N° IT2651-fr

Si vous rencontrez un problème acoustique :

Silencieux - Référence 7672318

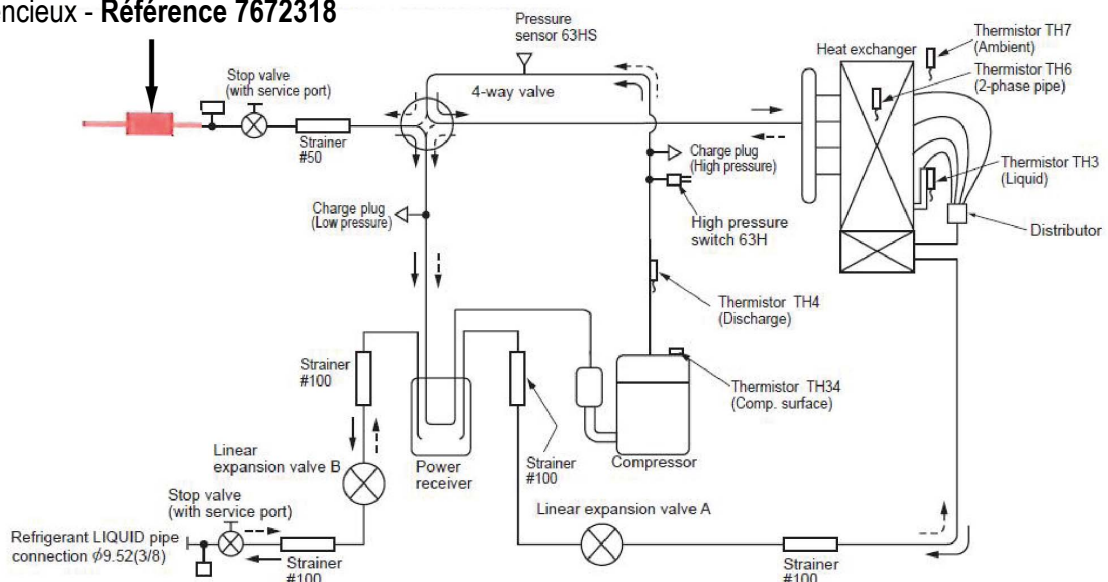
■ **Bruit de basse fréquence dans le module intérieur :**

Le bruit sourd au niveau du module intérieur correspond au bruit du compresseur de l'unité extérieure AWHP... -2.

Solution : Mettre en place comme indiqué ci-dessous, le silencieux spécifique référence **7672318** (disponible au CPR) :

⚠ Le silencieux spécifique est à mettre en place sur la ligne gaz frigorigène comme indiqué sur le schéma ci-dessous et doit être situé à l'extérieur de l'habillage.

Le silencieux ayant un diamètre de raccordement de 12 mm, utiliser une réduction.

Exemple : AWHP 11/ 16 MR / TR-2

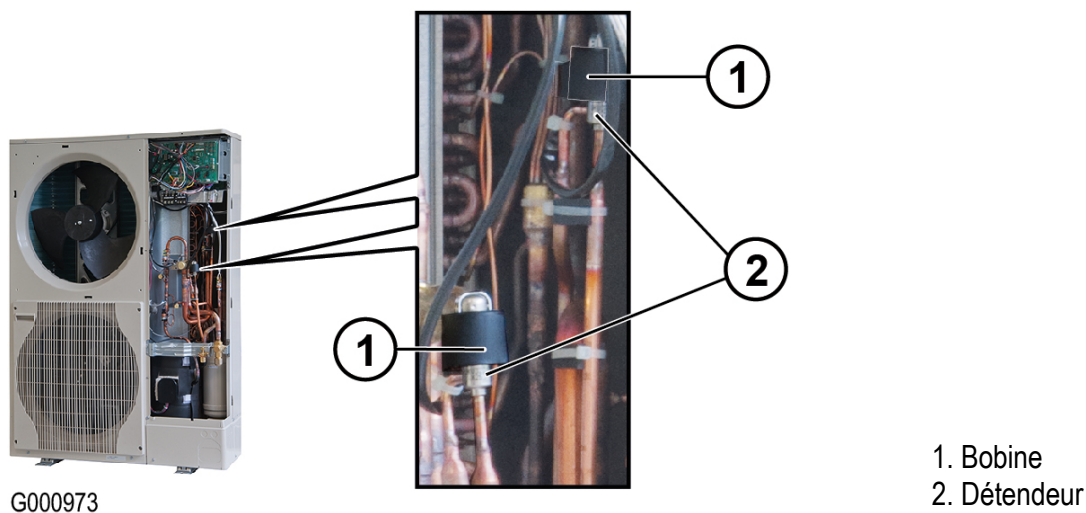
■ **Bruit strident semblable à celui d'une scie circulaire au niveau de l'unité extérieure :**

Solution : Remplacer uniquement les détendeurs LEV-A et LEV-B.

i Le remplacement des bobines n'est pas nécessaire.
